100 Jahre (Groß-)Berlin **Berlin-Brandenburg 2070** Sportforum Am Schlaatz **Potsdam**  
Quartierssporthaus Wilhelmsburg **Hamburg** Zukunftsgarten Dortmund – IGA Metropole Ruhr 2027  
Junge Bühne **Dortmund** LGS 2020 **Kamp-Lintfort** GALILEO **Garching** AntoniterQuartier **Köln**

3. Preis/3rd Prize BAURCONSULT Architekten und Ingenieure, Teltow

Preisgerichtsbeurteilung

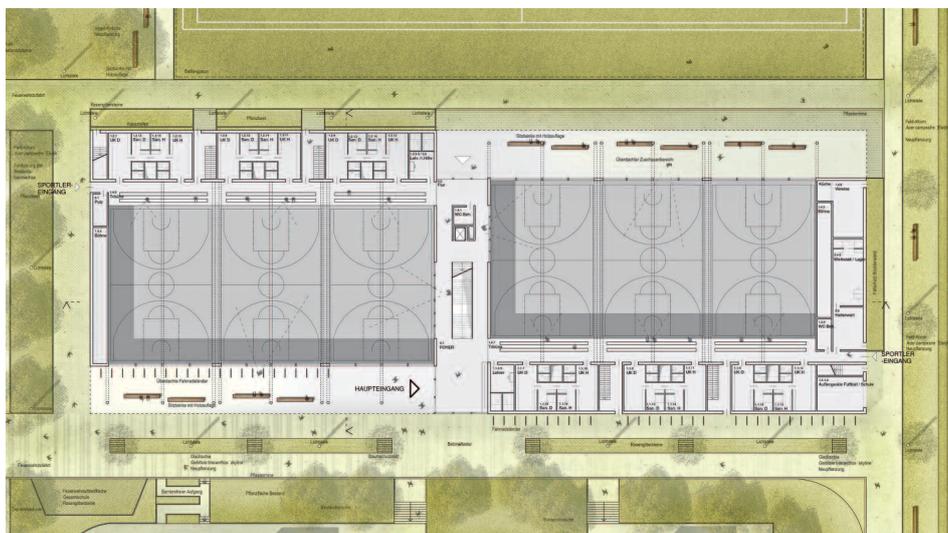
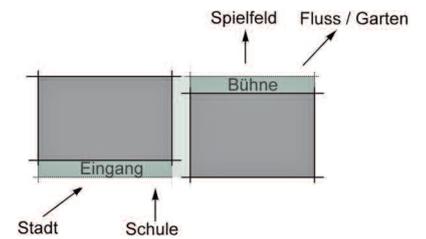
Die Arbeit überzeugt mit ihrer städtebaulichen Setzung eines langen 2-geschossigen Riegels vis á vis der Gesamtschule am Schilfhof. Durch das Eingraben wird das Gebäude in seiner Höhenentwicklung verträglich mit der Umgebung verwoben und zugleich seine Zweckbestimmung nach Außen ablesbar. Die beidseitige Orientierung der Erschließung mit den versetzten Vorplätzen bildet spannungsreiche Qualitäten; die nördliche Vorzone weist dabei allerdings deutliche Nachteile in der Adressbildung auf.

Der kompakte Bau mit seinem schlanken Fußabdruck lässt große Freiheiten für die Gestaltung des Freiraums. Die funktionelle Gliederung der Außensportanlagen in unmittelbarer Nähe zum Forum und untereinander ist richtig und der Gesamtanlage förderlich; zugleich werden Lärmkonflikte weitgehend vermieden und erforderliche Synergien in Richtung Grundschule berücksichtigt. Die gewonnenen Freiräume in Richtung Nuthewiesen verbleiben leider in den vorhandenen Strukturen und zeigen keine Perspektive zur zukünftigen Aufwertung dieses Naturraums. Die Einordnung des Integrationsgartens in den Raum entlang der Nuthewiesen begrüßt; in seiner Funktion als Schulgarten für die Grundschule ist die Entfernung dorthin kritisch zu hinterfragen.
